## Lijst van errata bij het rapport 'Eindadvies basisbedragen SDE++ 2020'

Op 17 februari 2020 heeft het PBL het eindadvies SDE++ 2020 op de website gepubliceerd. Daarin zijn per ongeluk enkele verkeerde cijfers opgenomen. De kamerbrief die op 17 februari is gepubliceerd, is wel van de juiste cijfers uitgegaan. De berekeningen behorende bij de SDE++-adviezen zijn gemaakt met het Onrendabele-Top-model (OT-model). Ook voor het OT-model is een herziene versie op de website gezet.

Pagina 5, Samenvatting, tabel S-2. Zonne-energie

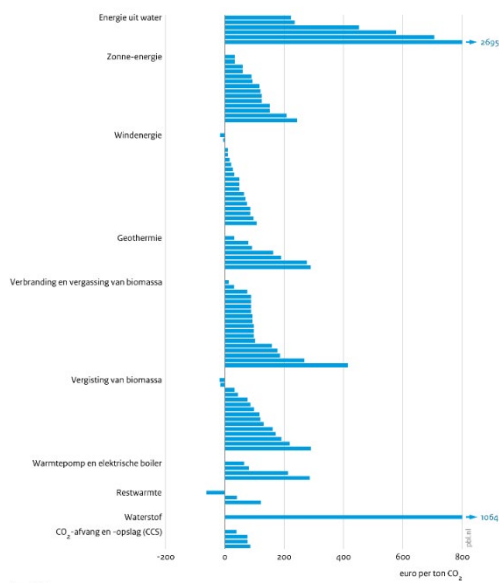
### Correctie subsidie-intensiteit zon-PV

De verkeerde cijfers bij zon-PV hadden betrekking op de subsidie-intensiteit van niet-gebouwgebonden zon-PV-projecten (>1 MWp). De cijfers in het rapport van 17 februari gingen abusievelijk uit van 15% netlevering, terwijl het 85% netlevering had moeten zijn.

Cijfers in oude tabel:

Categorie	Subsidie-intensiteit [€/tCO <sub>2</sub> ]
Fotovoltaïsche zonnepanelen, ≥ 1 MWp, grondgebonden (Voorjaar)	60
Fotovoltaïsche zonnepanelen, ≥ 1 MWp, grondgebonden (Najaar)	34
Fotovoltaïsche zonnepanelen, ≥ 1 MWp, drijvend op water (Voorjaar)	151
Fotovoltaïsche zonnepanelen, ≥ 1 MWp, drijvend op water (Najaar)	125
Fotovoltaïsche zonnepanelen, ≥ 1 MWp, zonvolgend op water (Voorjaar)	151
Fotovoltaïsche zonnepanelen, ≥ 1 MWp, zonvolgend op water (Najaar)	125
Fotovoltaïsche zonnepanelen, ≥ 1 MWp, zonvolgend op land (Voorjaar)	60
Fotovoltaïsche zonnepanelen, ≥ 1 MWp, zonvolgend op land (Najaar)	34

Cijfers in nieuwe tabel:

Categorie	Subsidie-intensiteit [€/tCO <sub>2</sub> ]
Fotovoltaïsche zonnepanelen, ≥ 1 MWp, grondgebonden (Voorjaar)	143
Fotovoltaïsche zonnepanelen, ≥ 1 MWp, grondgebonden (Najaar)	116
Fotovoltaïsche zonnepanelen, ≥ 1 MWp, drijvend op water (Voorjaar)	234
Fotovoltaïsche zonnepanelen, ≥ 1 MWp, drijvend op water (Najaar)	207
Fotovoltaïsche zonnepanelen, ≥ 1 MWp, zonvolgend op water (Voorjaar)	234
Fotovoltaïsche zonnepanelen, ≥ 1 MWp, zonvolgend op water (Najaar)	207
Fotovoltaïsche zonnepanelen, ≥ 1 MWp, zonvolgend op land (Voorjaar)	143
Fotovoltaïsche zonnepanelen, ≥ 1 MWp, zonvolgend op land (Najaar)	116

Deze tabelwijzigingen gelden ook voor pagina's 184-186, tabel A-1 in de bijlage A Rangschikkingstabel.

Figuur A-1  
Subsidie-intensiteit van CO<sub>2</sub>-reductieopties SDE++ 2020

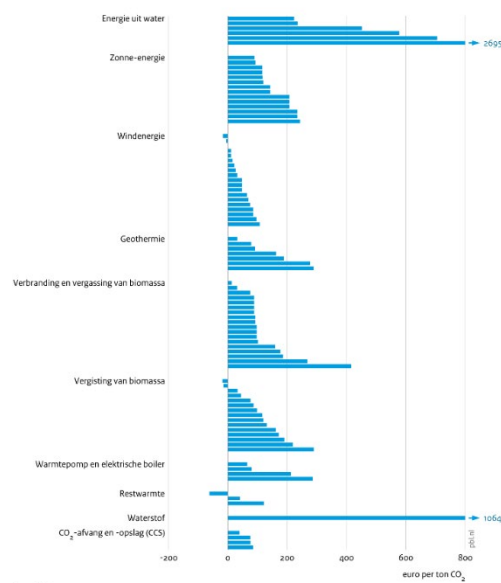
Figuur A-1, oude figuur:

Figuur A-1  
Subsidie-intensiteit van CO<sub>2</sub>-reductieopties SDE++ 2020

Figuur A-1, Nieuwe figuur:
